监理通知单

工程名称: 滁州和传物流机械有限公司 1.6MW 分布式光伏发电项目 编号: JXM7-ZHJL-008

主题: 关于接地扁铁、桥架、逆变器支架材料质量相关事宜

桥架测量镀锌厚度	逆变器支架镀锌厚度

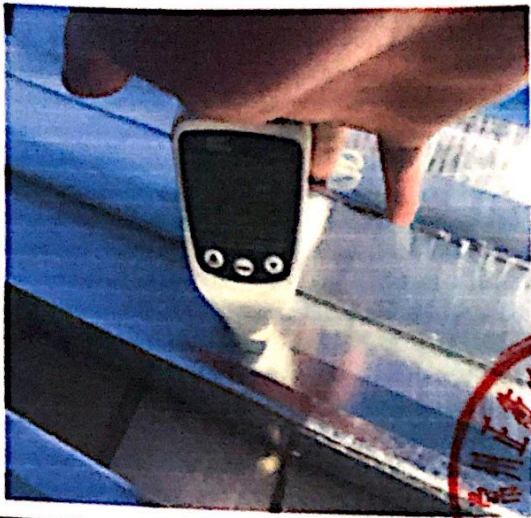
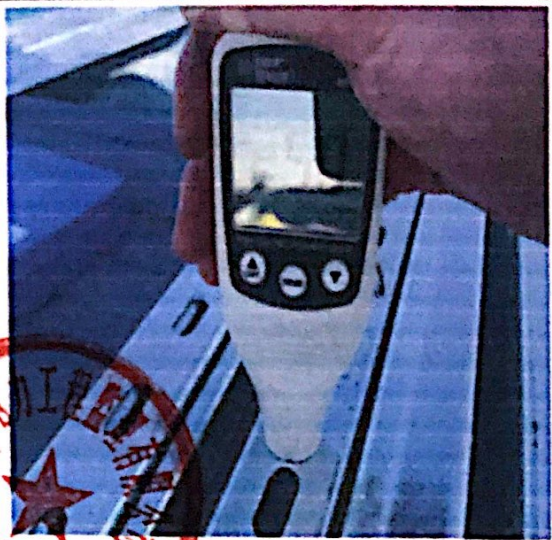
- 1、经实测接地扁铁镀锌厚度不符合图纸要求, 影响工程质量。
- 2、逆变器支架实测镀锌层厚度不符合要求, 影响工程质量。
- 3、桥架实测镀锌层厚度不符合要求, 影响工程质量。

鉴于上述情况要求你单位对该接地扁铁、桥架、逆变器支架进行返工退厂处理。待监理部复测后, 方可进行施工。望你单位重视! 限二日内回复。
